Departamento de Planeamiento y Gestión Urbanística  
Servicio de Urbanización e Infraestructuras

Ref.: I-PPO SUS-CA.23 Extensión PTA PL5-19 nov-21 (AMS)

**Expediente:** Plan Parcial de Ordenación PL 5/19  
**Promotor:** Parque Tecnológico de Andalucía, S.A.  
**Situación:** Sector SUS-CA.23 "Extensión PTA"  
**Junta de Distrito:** Nº 9. Campanillas  
**Asunto:** Informe técnico

*Zona entre los viales V-2 y VE-2 que requiere un estudio detallado. Plano de Red Viaria que no refleja la topografía modificada.*

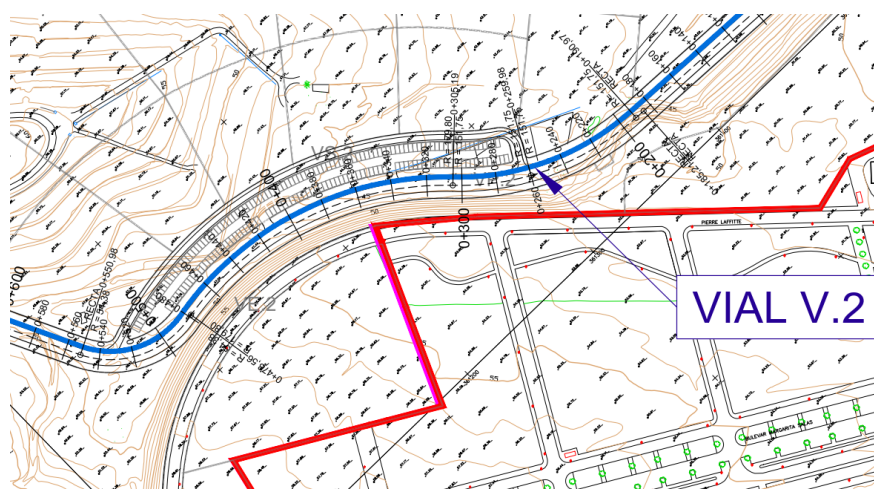
- En el anterior informe se solicitaba que en el plano *P.5 RED VIARIA* se debía corregir y representar, junto a la definición geométrica de los viales, los derrames generados por los movimientos de tierras, tanto de los viales como zonas de aparcamientos anexas, y su intersección con la topografía actual en el ámbito de las parcelas edificables.

**Esta cuestión NO ha sido subsanada.** En el nuevo plano *P.5 RED VIARIA* simplemente se ha reflejado la topografía actual en todo el ámbito del sector, grafiando sobre ella los viales y aparcamientos, pero sin reflejar las curvas de nivel y derrames de la topografía modificada, tanto por los propios viales como por la explanación bruta de las parcelas.

- También se requería justificación de que las obras de vialidad del vial V.2 no comprometen la estabilidad del talud actual del vial VE.2.

**Esta cuestión NO ha sido subsanada.** En el plano presentado no se observa cómo se afecta al talud del vial existente ni se ha incluido plano de perfiles transversales u otro estudio de esta afección.

*Zona de intersección de los viales V.4 y V.6, así como los accesos a las zonas de aparcamientos, que requiere un diseño que evite conflictos.*

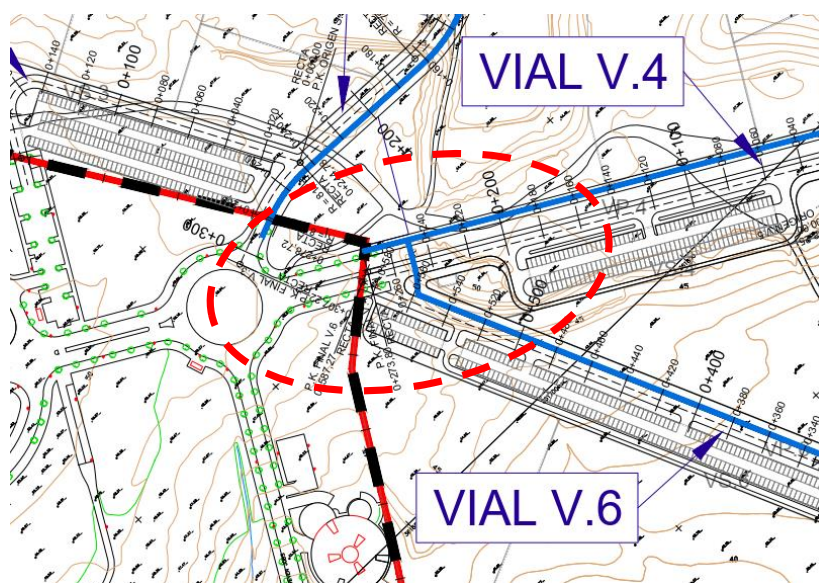
- Igualmente, se indicaba en el informe de junio que la configuración de la **intersección de los viales V.4 y V.6**, así como los accesos a las zonas de aparcamientos, tenía que ser revisada, pues a la proximidad y difícil configuración de la rotonda existente en el entorno de la calle Steve Jobs se le unía la proximidad entre las intersecciones previstas y el acceso a la zona de aparcamientos, comprometiendo la funcionalidad y seguridad vial del diseño.

**Esta cuestión NO ha sido subsanada**. No se incluye variación en este sentido sobre el diseño viario definido en la versión anterior del plano *P.5 RED VIARIA*. Con carácter general, **los accesos a las zonas de aparcamientos han de planificarse lo más alejados posible de las rotondas y de las intersecciones viarias**.

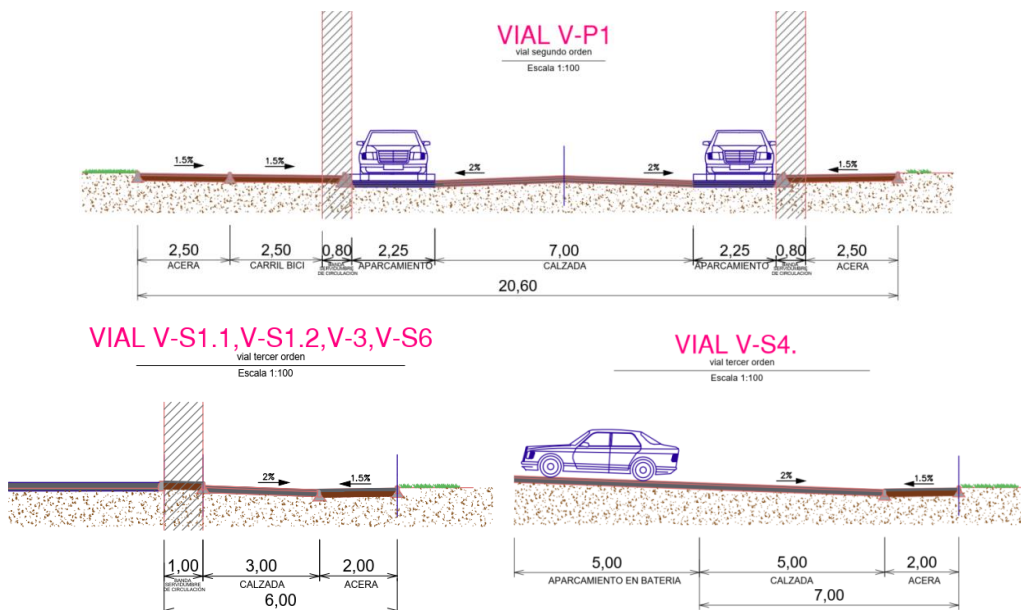
En el plano *P.5 RED VIARIA* se observan ciertas discrepancias en la forma de designar los viales entre lo indicado en la planta y en las secciones tipo (ejemplo: Vial 1 / V.1 / V.P1). Además, en la planta se deben indicar las ubicaciones de las secciones consideradas en los detalles.

En cuanto a las **Secciones Tipo** indicadas, la sección denominada VIAL V-S1.1, V-S1.2, V-3 (debería ser V-S3), V-S6, el acerado en el lateral más próximo a los aparcamientos debe constituir un itinerario peatonal seguro para los usuarios de estos aparcamientos, permitiendo también alojar el mobiliario urbano necesario (por ejemplo, los báculos de alumbrado público). Por este motivo, **debe disponer el ancho mínimo libre de 1,80m,** según se establece en la normativa vigente sobre accesibilidad de la Junta de Andalucía.

Plano de los puntos de vertido actuales al Arroyo Pilonos, procedentes de las redes de pluviales existentes en la unión de Avda. Pedro Aparicio con C/ Adonis (obtenido del visor de la cartografía de redes de EMASA).

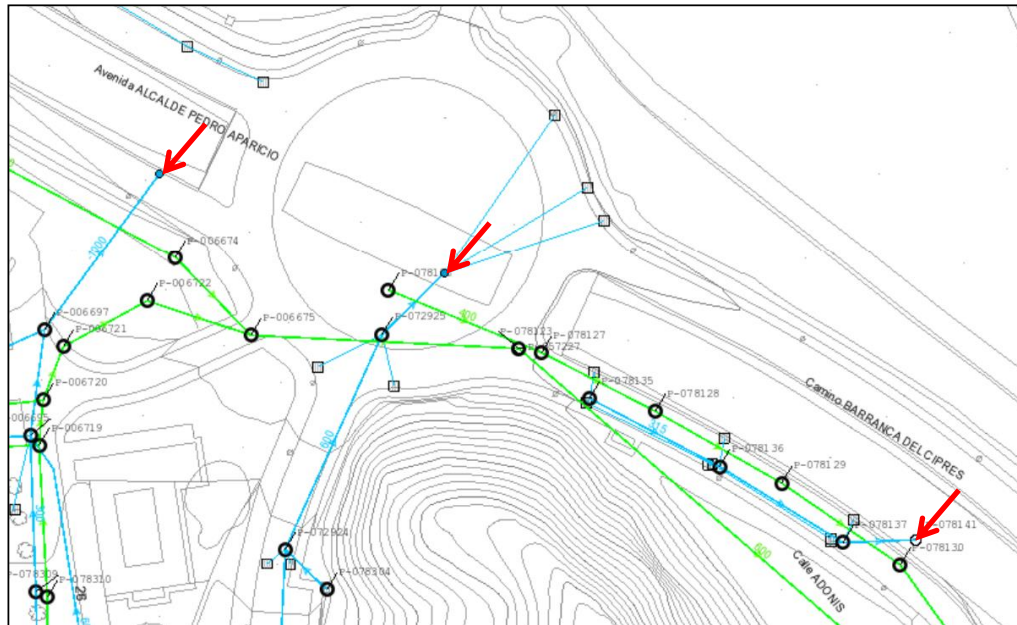
En el caso de la Red de Pluviales, el diseño que se plantea propone la concentración de todos los vertidos en el vértice sureste del sector, junto a la glorieta de intersección de Avda. Pedro Aparicio con C/ María Curie, situando la "CONEXIÓN A RED EXISTENTE" en el tramo contiguo de C/ Adonis. **No se considera adecuado este diseño**, habida cuenta de la presencia de cauces a los que se pueden evacuar las aguas pluviales, sin necesidad de concentrar caudales en un punto y sobredimensionar así los colectores de la red.

Consultado el propio visor de las redes de EMASA (imagen siguiente), se comprueba que la indicada como "RED EXISTENTE" en esa zona es simplemente un pequeño colector de 300mm de diámetro que recoge algunos absorbedores de calzada y vierte al cauce del Arroyo Pilonos. No puede considerarse como red de pluviales existente a la que conectar el vertido de toda la nueva red del sector SUS-CA.23 "Extensión PTA". La tipología de instalación de pluviales que se encuentra ejecutada en la contigua Ampliación del PTA (ver plano y foto siguientes) es la consistente en múltiples redes de pluviales no conectadas, que vierten cada una en diferentes puntos del cauce del Arroyo Pilonos.

**De forma consensuada con EMASA y con la debida tramitación de la autorización de los puntos de vertido ante el Servicio de Dominio Público Hidráulico y Calidad de las Aguas de la Junta de Andalucía, esta será la tipología de red de pluviales a implantar.**

Corrección en trazado de colector de pluviales de VP.4 para no injerir contracorriente con el de VP.5.

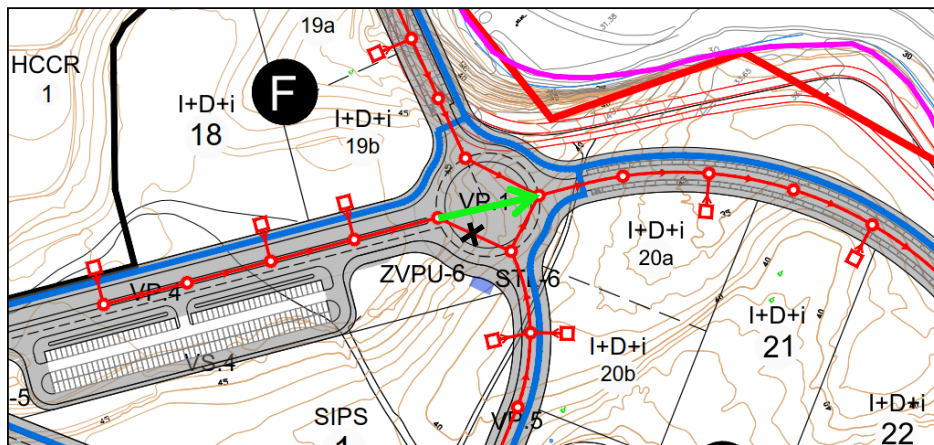
En cuanto a la Red de Fecales grafiada en el plano P.9, a falta del preceptivo informe de EMASA, los puntos de "CONEXIÓN A RED EXISTENTE" en la glorieta de unión de Avda. Pedro Aparicio con C/ Adonis, no concuerdan con la cartografía de redes de EMASA consultada. Según el plano precedente, las conducciones de fecales existentes se encuentran en el lado sur de la glorieta.

Se observa un error en el entronque del colector de VP.2 con el de VP.1, dado que no se realiza en un pozo de registro. Por otro lado, el colector de VP.4 debe prolongarse recto en el cruce de la glorieta, entroncando con el que sigue por VP.1 en lugar de conectar a contracorriente con el de PV.5 (ver imagen siguiente).

*Cruce de la línea aérea de AT 220kV Algeciras - Los Ramos en vértice sureste del sector.*

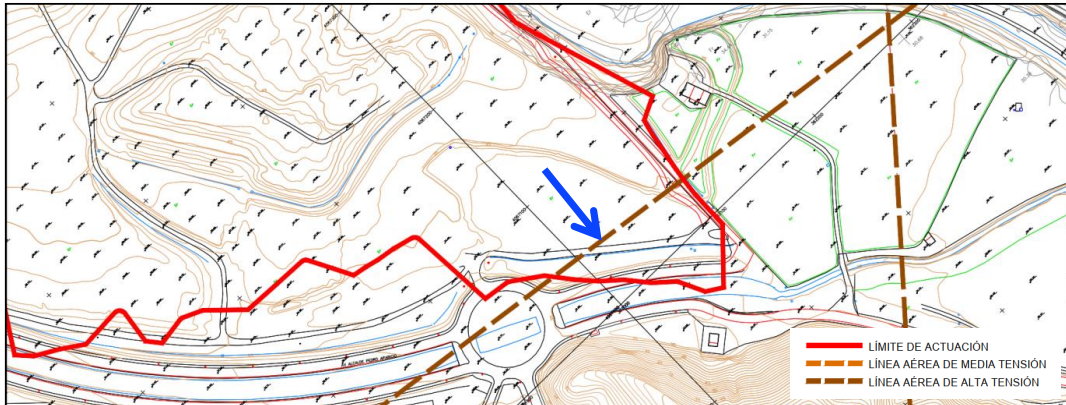
Respecto a las **redes de electricidad**, tal y como se refleja en las imágenes siguientes del plano *I.5 TOPOGRÁFICO ACTUAL Y REDES ELÉCTRICAS*, el Sector SUS-CA.23 está atravesado en la actualidad por dos líneas eléctricas cuyo trazado discurre aéreo: la línea aérea de AT 220kV Algeciras - Los Ramos (1c), que afecta mínimamente a las parcelas UDE-3 y ZVPU-4; y una línea aérea de 20kV que afecta al cuadrante noroeste. En ambos casos, **en los Planos de Propuesta deberá incluirse el trazado soterrado que se propone para el desvío de las líneas.**

**Esta solicitud de subsanación ya fue recogida en el informe de este Servicio del mes de junio y sigue sin subsanarse en la nueva documentación presentada por el Promotor.**
